Je fournis la bague ci-dessous (alu)

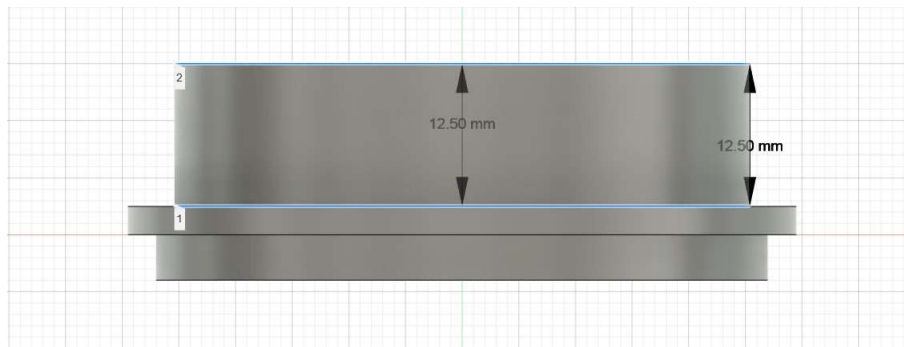
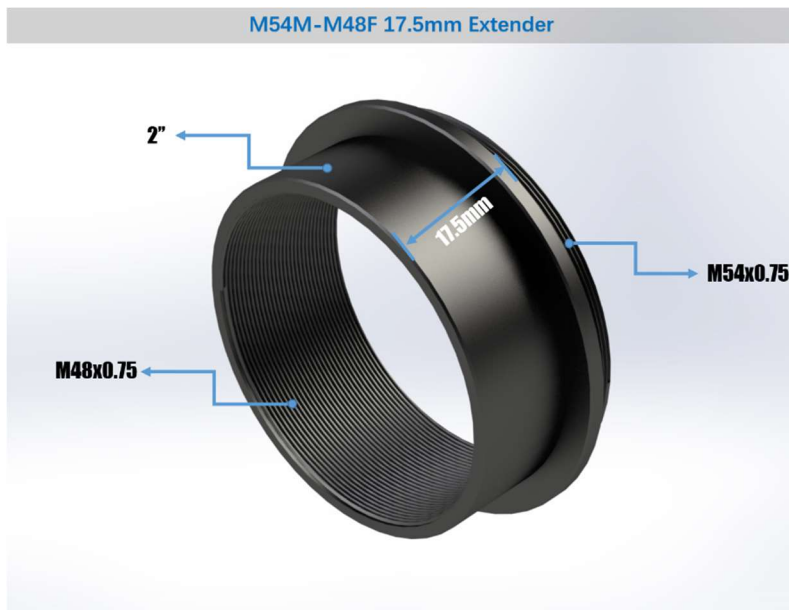
Il faudrait raccourcir la partie diamètre 2" de longueur 12.50 mm à 4 mm 0/-0.1 en conservant une planéité parfaite de la portée usinée ainsi que le parallélisme de cette portée par rapport à la collerette côté filetage M54x0.75 (ce sont les faces d'appui d'un objectif côté usinage sur une caméra côté collerette)

Les deux filetages M48x0.75 et M54x0.75 ne doivent surtout pas être endommagés car ils se vissent sur du matériel photo
